ÚZEMNÍ PLÁN MĚSTA BRNA

Textová část Odůvodnění

Kapitola 19 Vyhodnocení připomínek

Svazek Pb4 *(bez osobních údajů)*

Připomínka číslo 1 (zákres)

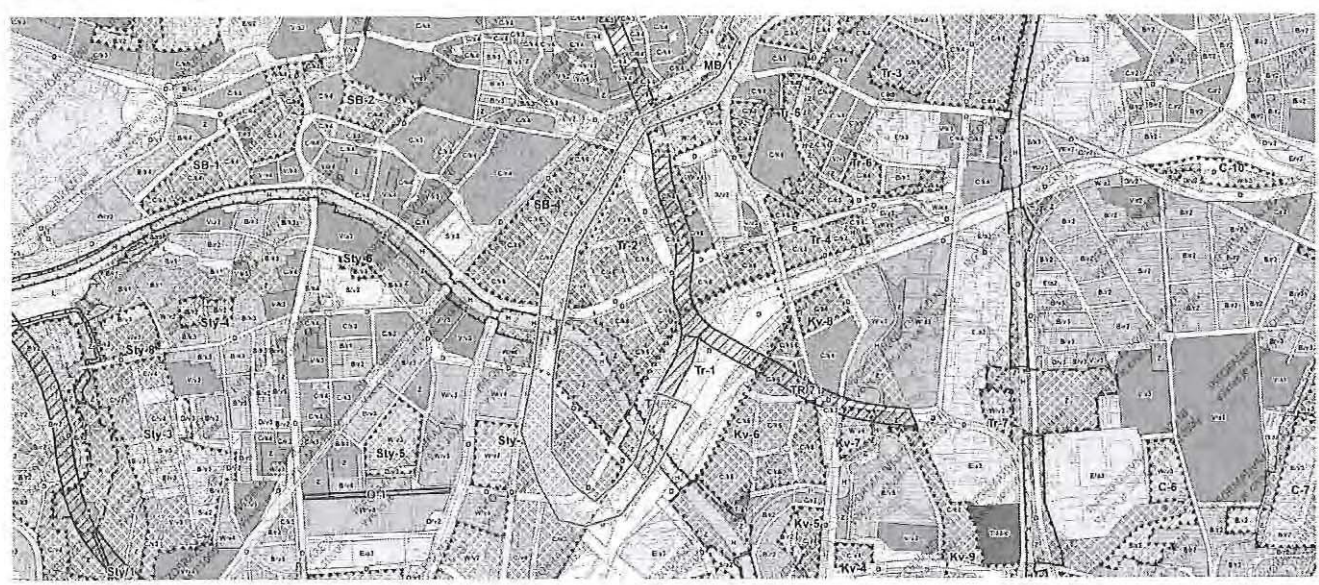
V zakresleném území navrhuji zachování liniové dopravní stavby - železniční tratě - z důvodu budoucího využití pro povrchovou mimoúrovňovou vnitroměstskou dopravu (vlak/tramvaj/vlakotramvaj).
